MCK0590 and MCK0592

NEW TENSIONER

A new version of the tensioner contained in kits MCK0590 and MCK0592 is available.

Vecchia versione

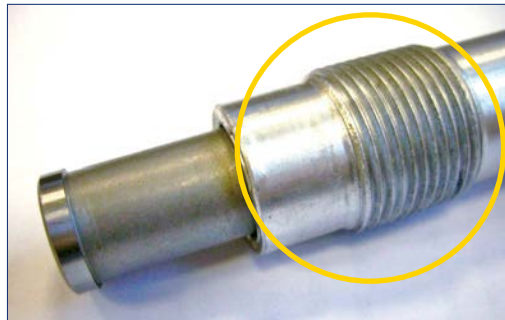
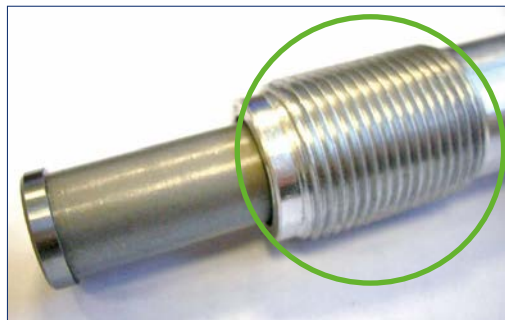
Il precedente tenditore, codice **OE 11317797901** (lunghezza gambo 63 mm, complessiva di 86 mm), è stato sostituito dalla nuova versione, codice **OE 11318586699** (lunghezza gambo 66 mm, complessiva di 90 mm).

1. prolungamento della parte filettata (M22 x 1,5 mm) che ora si estende fino alla fine del gambo;
2. maggiore lunghezza del pistoncino (comunque di pochi millimetri).

In questa immagine viene indicata la sede del tenditore sulla testata.

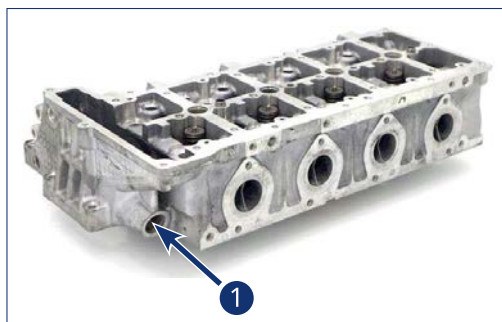
Su di un limitato numero di veicoli, questa variazione della lunghezza del gambo filettato richiede la modifica dell'alloggiamento sulla testata. Questa lavorazione si rende necessaria per innestare correttamente il tenditore.

Nel caso in cui, in fase di installazione sulla testata, la base del tenditore (nuova versione) risultasse sporgente, si renderà allora necessaria una modifica della sede estendendo la filettatura.

- Utilizzare un'utensile per la filettatura con le seguenti caratteristiche: M22 x 1,5 mm.
- Ripassare il foro filettato estendendo la filettatura per tutta lunghezza del foro (deve essere passante da parte a parte).
- Rimuovere eventuali sbavature dalla filettatura e pulire accuratamente la testata.
- Reinstallare il tenditore, verificare l'accoppiamento delle superfici.
- Serrare il tenditore a 70 Nm.

Old version

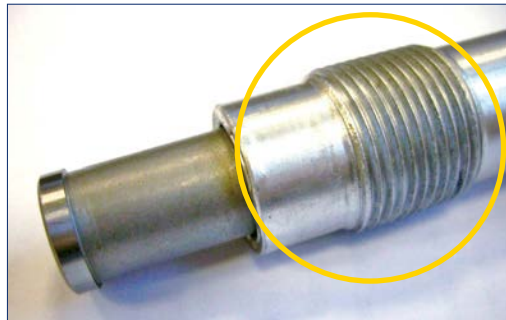
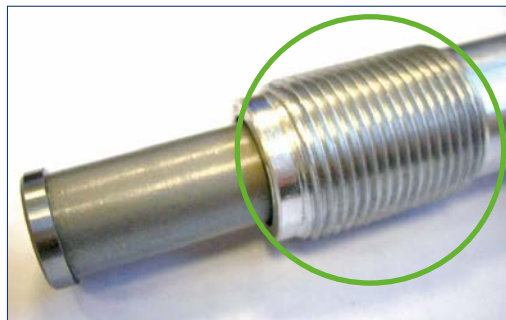
The previous tensioner, part number **OE 11317797901** (shaft length 63 mm, overall length 86 mm) has been substituted by a new version, part number **OE 11318586699** (shaft length 66 mm, overall length 90 mm).

1. The threaded section (M22 x 1.5 mm) has been elongated and now extends to the end of the shaft.
2. The plunger is longer (just a few millimetres).

This image shows the housing of the tensioner on the head.

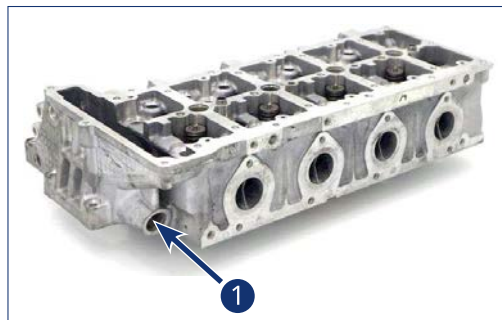
On a limited number of vehicles, this variation in length of the threaded shaft will require the housing on the head to be modified. This modification will be necessary in order to be able to correctly fit the tensioner.

In the event that when installed into the head, the base of the tensioner (new version) protrudes, it will be necessary to modify the housing by extending the thread.

- Use a threading tool with the following characteristics: M22 x 1.5 mm.
- Rethread the hole, extending the thread for the entire length of the hole (the thread must extend from one end to the other).
- Remove any shavings from the thread and carefully clean the head.
- Reinstall the tensioner, verifying that the surfaces couple.
- Tighten the tensioner to 70 Nm.

Lastly, carefully clean the surfaces to ensure that no debris can enter the engine and the lubrication system.

Alte Version

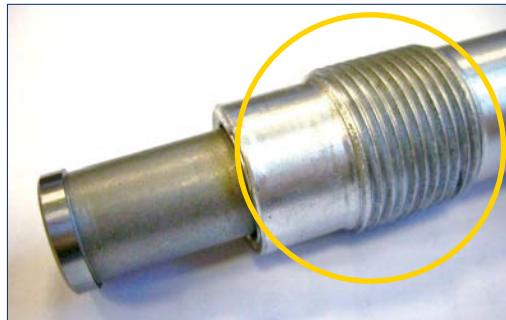
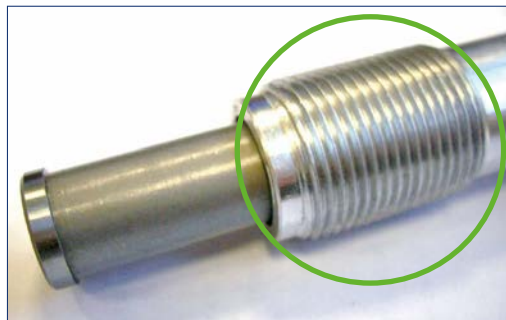
Der bisherige Spanner, Teilenummer **OE 11317797901** (Schaftlänge 63 mm, Gesamt Länge 86 mm) wurde durch eine neue Version, Teilenummer **OE 11318586699** (Schaftlänge 66 mm, Gesamtlänge 90 mm) ersetzt.

1. Der Gewindeteil (M22 x 1,5 mm) wurde verlängert und reicht nun bis zum Ende der Welle.
2. Der Stößel ist länger (nur wenige Millimeter).

Diese Änderung ist erforderlich, um den Kettenspanner korrekt montieren zu können. Dieses Bild zeigt das Gehäuse des Kettenspanners am Kopf.

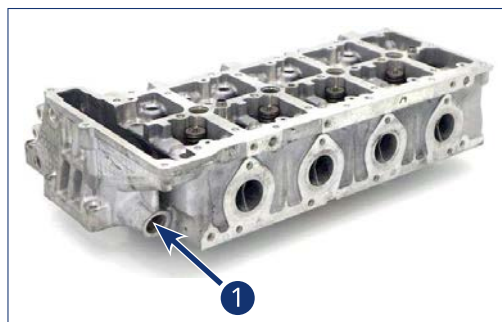
Bei einer begrenzten Anzahl von Fahrzeugen, erfordert diese Längenabweichung der Gewindewelle eine Änderung des Gehäuses am Kopf.

Für den Fall, dass beim Einbau in den Kopf die Basis des Kettenspanners (neue Version) herausragt, ist es notwendig, das Gehäuse zu modifizieren, indem das Gewinde verlängert wird.

- Verwenden Sie ein Gewindeschneidwerkzeug mit den folgenden Eigenschaften: M22 x 1,5 mm.
- Planen Sie die Bohrung neu, indem Sie das Gewinde über die gesamte Länge der Bohrung verlängern (das Gewinde muss von einem Ende zum anderen reichen).
- Entfernen Sie alle Späne aus dem Gewinde und reinigen Sie den Kopf sorgfältig.
- Setzen Sie den Spanner wieder ein und prüfen Sie, ob sich die Flächen koppeln.
- Ziehen Sie den Spanner mit 70 Nm an.

Ancienne version

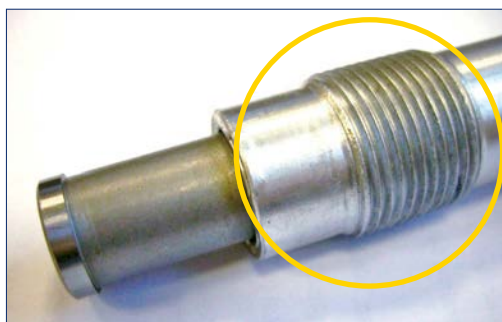
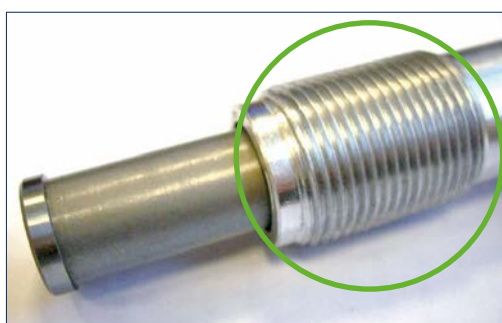
L'ancien tendeur, référence **OE 11317797901** (longueur de tige 63 mm, longueur totale 86 mm) a été remplacé par une nouvelle version, référence **OE 11318586699** (longueur de tige 66 mm, longueur totale 90 mm).

1. La section filetée (M22 x 1,5 mm) a été allongée et s'étend maintenant jusqu'à l'extrémité de la tige.
2. Le piston est plus long (quelques millimètres seulement).

Cette image montre le logement du tendeur sur la culasse.

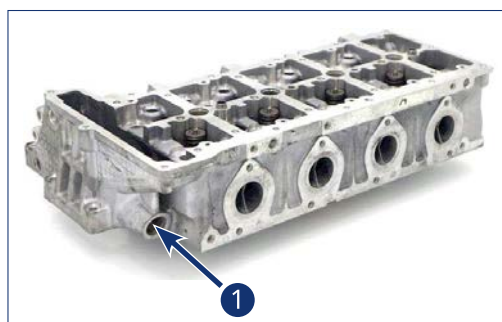
Sur un nombre limité de véhicules, cette variation de longueur de la tige fileté nécessitera de modifier le logement sur la culasse. Cette modification sera nécessaire afin de pouvoir monter correctement le tendeur.

Si, une fois installé dans la culasse, la base du tendeur (nouvelle version) dépasse, il sera nécessaire de modifier le logement en prolongeant le filetage.

- Utiliser un outil de filetage ayant les caractéristiques suivantes : M22 x 1,5 mm.
- Refiler le trou en prolongeant le fil sur toute la longueur du trou (le fil doit s'étendre d'un bout à l'autre).
- Retirer les copeaux du fil et nettoyer soigneusement la culasse.
- Remonter le tendeur en vérifiant que les surfaces s'accouplent.
- Serrer le tendeur à 70 Nm.

Versión antigua

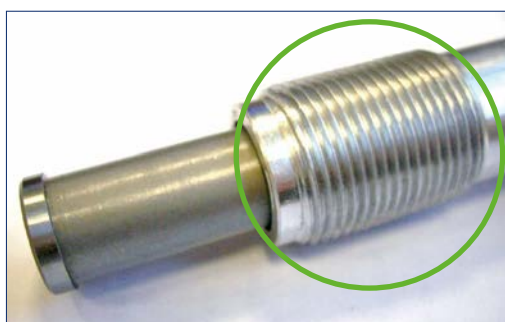
El tensor anterior, referencia **OE 11317797901** (longitud del eje 63 mm, longitud total 86 mm) ha sido sustituido por una nueva versión, referencia **OE 11318586699** (longitud del eje 66 mm, longitud total 90 mm).

1. La sección roscada (M22 x 1,5 mm) se ha alargado y ahora se extiende hasta el final del eje.
2. El émbolo es más largo (solo unos pocos milímetros).

Esta imagen muestra la carcasa del tensor en la cabeza.

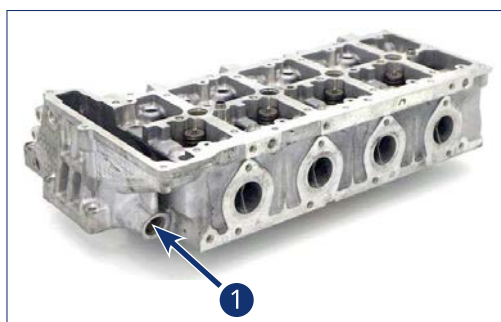
En un número limitado de vehículos, esta variación en la longitud del eje roscado requerirá que se modifique la carcasa de la cabeza. Esta modificación será necesaria para poder ajustar correctamente el tensor.

En el caso de que al instalarlo en el cabezal sobresalga la base del tensor (nueva versión), será necesario modificar la carcasa alargando la rosca.

- Utilizar una herramienta de roscado de las siguientes características: M22 x 1,5 mm.
- Vuelva a enhebrar el agujero, extendiendo la rosca por todo el largo del agujero (la rosca debe extenderse de un extremo al otro).
- Retirar las virutas y limpiar con cuidado la cabeza.
- Reinstale el tensor, verificando que las superficies se acoplen.
- Apretar el tensor a 70 Nm.

Bu şekilde kafadaki gergi muhafazası gösterilmektedir.

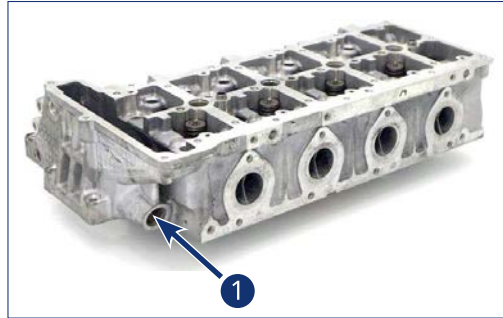
Dişli milin uzunluğunda gerçekleştirilen bu değişiklik, **sınırlı sayıda araçta** kafadaki gergi muhafazasının değiştirilmesini gerektirecektir. Gergiyi doğru takabilmek için bu değişiklik gerekecektir.

Kafaya takıldığı zaman gergi tabanının (yeni versiyon) dışarıya doğru çıkıntı yapması durumunda, dişliyi uzatarak muhafazayı değiştirmek gerekecektir.

- Aşağıdaki özelliklere sahip bir diş çekme aleti kullanın: M22 x 1.5 mm.
- Diş, deliğin tüm uzunluğu boyunca uzayacak şekilde delikte yeniden diş açın (diş bir uçtan diğerine uzanmalıdır).
- Dişlerdeki talaşları çıkarın ve kafayı dikkatlice temizleyin.
- Gergiyi yeniden takarak yüzeylerin birleştiğini doğrulayın.
- Gergiyi 70 Nm torkla sıkın.
